| 品番 | TLJ31U1DRX | 品名 | 台付シングル13（吐水口回転）（洗面） (JIS) | 1 / 3 |

| 金具補修品互換性情報 | | 製品の前期型品・後期型品を識別し、それぞれに対応した補修品を選定してください。 | 2-A1-0060 |
| 件名 | カートリッジ押えとリングの補修品選定注意情報 (TKJ31UBF 型他) | | |

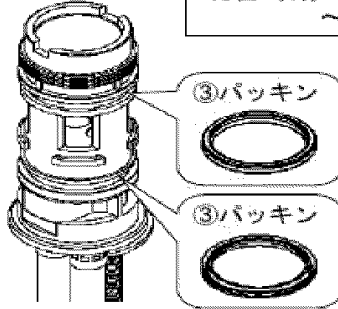
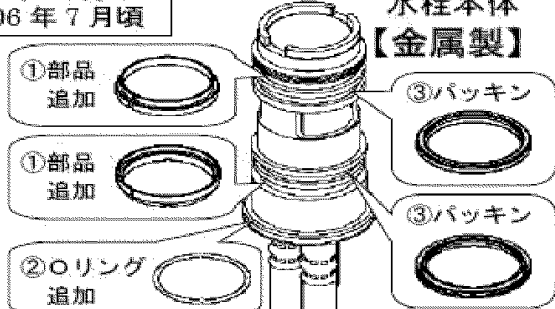
| 水栓本体 【樹脂製】 | 前期型品  | 切替時期 2005年11月 ～2006年7月頃 | 後期型品 水栓本体 【金属製】  |
| 前期・後期型品共通 | | UパッキンをXパッキンに変更しています。 | |
| ③パッキン | | 補修の際は2個同時交換して下さい。 | |

|  ※カートリッジ押え TH184632A | |  ※カートリッジ押え TH184632 | |
|  ※リング TH71378 | |  ※リング TH713781 | |
| ①部品 | ②Oリング | ①部品 | ②Oリング |
| 不要 | 不要 |  TH92620 |  TH93295HR |
| | | TH93A74Z2 (Xパッキン2個入り) | |
| 注意 ※カートリッジ押えとリングは、同時交換する必要はありません。 それぞれ単品補修可能です。 | | | |
